**Odpowiedzi na zapytania dotyczące przetargu**  
**nieograniczonego zadania pn.**

***„Tworzenie nowoczesnej bazy turystyczno - rekreacyjnej  
w Ustrzykach Dolnych - Budowa basenu odkrytego przy Międzyszkolnej  
Krytej Pływalni” w m-ci Ustrzyki Dolne***

Informuję, że w dniu 03.12.2009 r. na adres: Gmina Ustrzyki Dolne  
ul. Kopernika 1 38-700 Ustrzyki Dolne wpłynęło pismo-fax zawierające  
zapytania dotyczące przetargu nieograniczonego na wykonanie zadania pod  
nazwą ***„Tworzenie nowoczesnej bazy turystyczno - rekreacyjnej w  
Ustrzykach Dolnych - Budowa basenu odkrytego przy Międzyszkolnej  
Krytej Pływalni” w m-ci Ustrzyki Dolne***  
z prośbą o odpowiedź na n/w pytania :

| Projektant:<br>inż. Krystyna Juraszewska<br>Upr. nr K-9/00                                                                  |                  | Treść rysunku :<br><b>ZBROJENIE NIECKI<br/>BASENU<br/>SPORTOWEGO</b> |

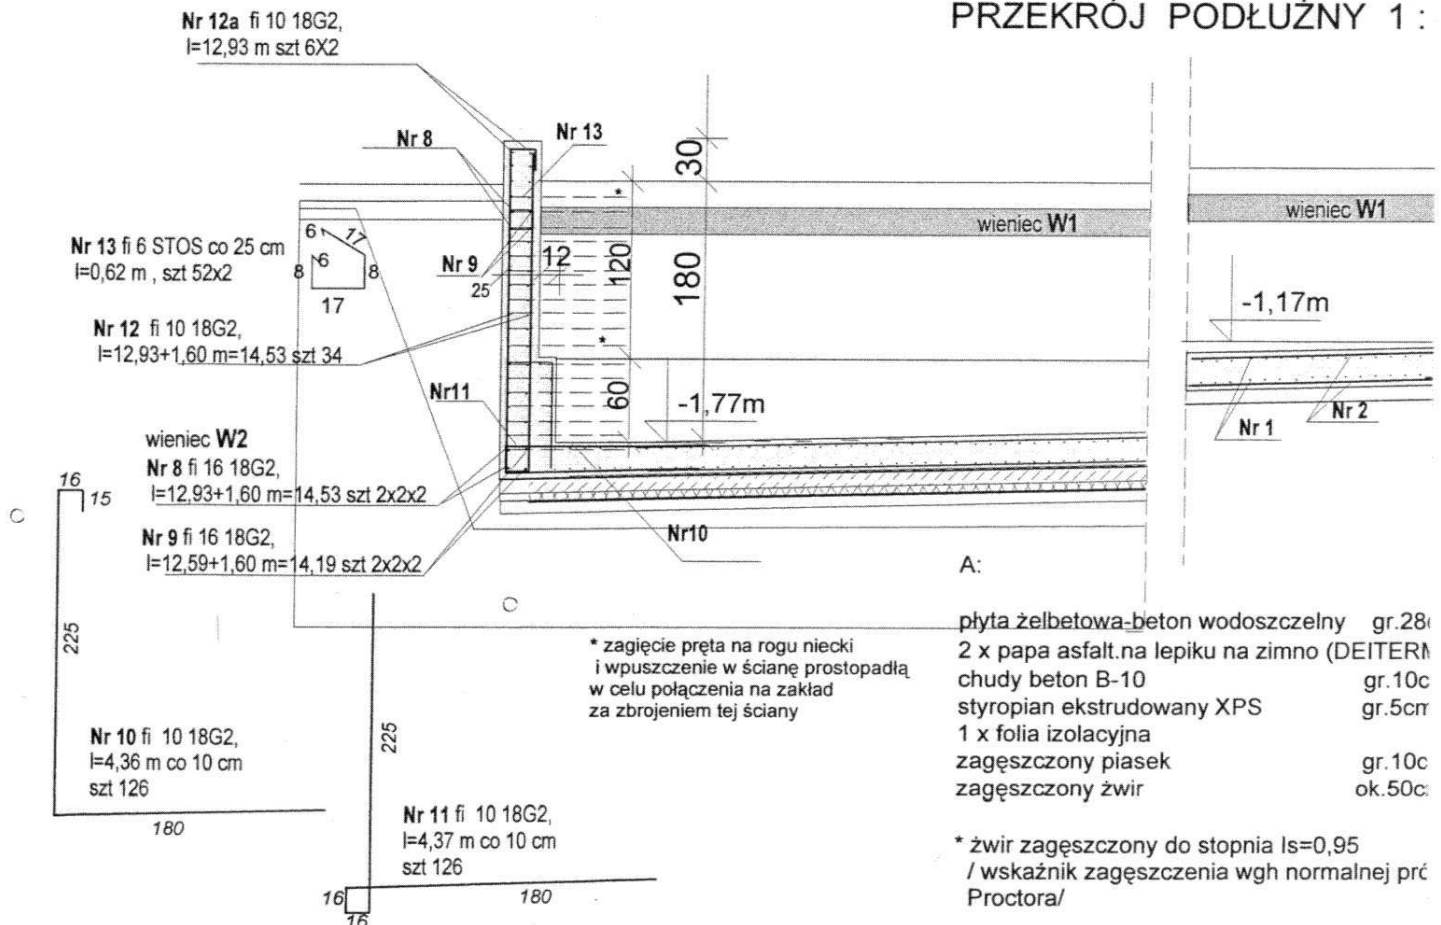
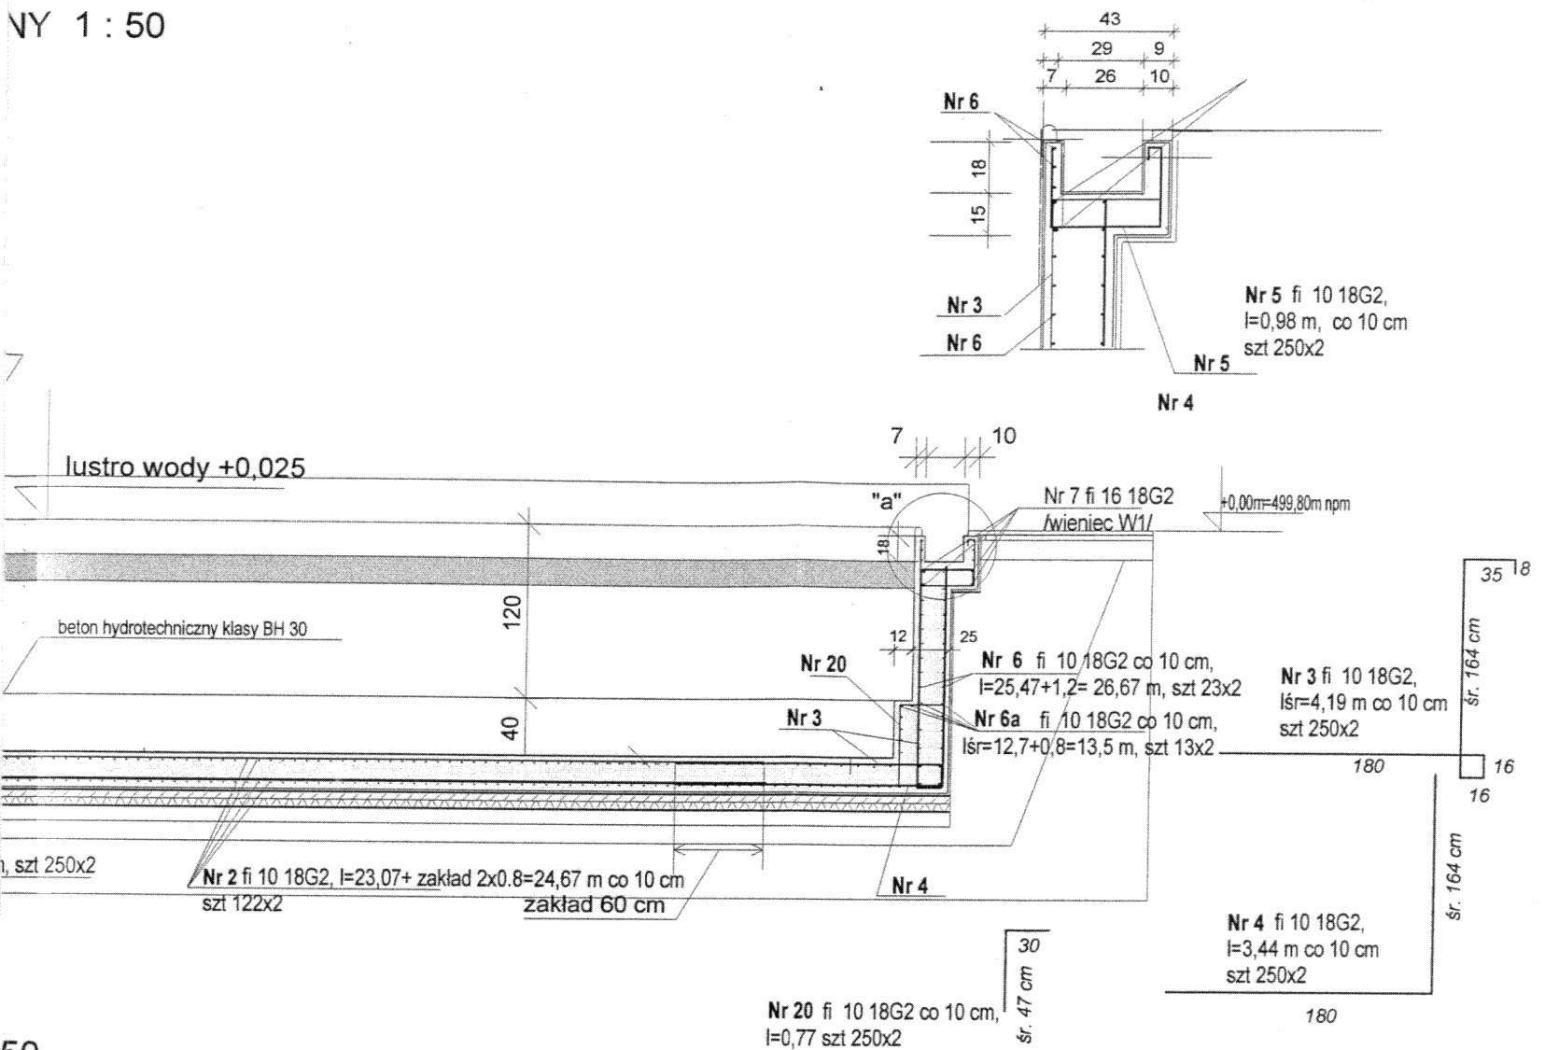
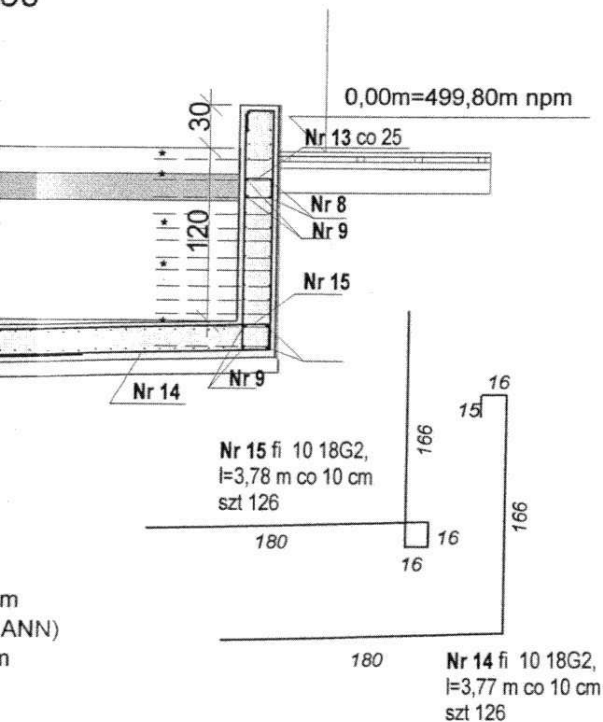
1. Brak opisu technicznego do projektu wykonawczego - części konstrukcyjnej. Prosimy o uzupełnienie dokumentacji.
2. Brak rysunków konstrukcyjnych niecki basenu sportowego.  
Prosimy o uzupełnienie dokumentacji.
3. Opis w poz. 2.8 przedmiaru „Plaża przy basenach” jest nie kompletny,  
prosimy o uzupełnienie.
4. Pozycje 59 i 60 z przedmiaru „Zjeżdżalnia” powielają się.  
Prosimy o potwierdzenie, że należy wycenić tylko jedna z tych pozycji.
5. Pozycje 64 i 64 z przedmiaru „Zjeżdżalnia” powielają się.  
Prosimy o potwierdzenie, że należy wycenić tylko jedna z tych pozycji.

1. W załączeniu uzupełnia się projekt wykonawczy - część konstrukcyjna o opis techniczny .
2. W załączeniu uzupełnia się projekt wykonawczy - część konstrukcyjna o rysunek konstrukcyjny niecki basenu sportowego.
3. Uzupełnia się opis w poz. 2.8 przedmiaru „Plaża przy basenach” o treści : Obrzeże betonowe o wymiarach 30 x 8 cm na podsypce piaskowej z wypełnieniem spoin zaprawą cementową, obrzeże w kolorze piaskowym – m 168  
Wyszczególnienie robót jak pozycja w Katalogu Nakładów Rzeczowych  
Tablica 0407/04
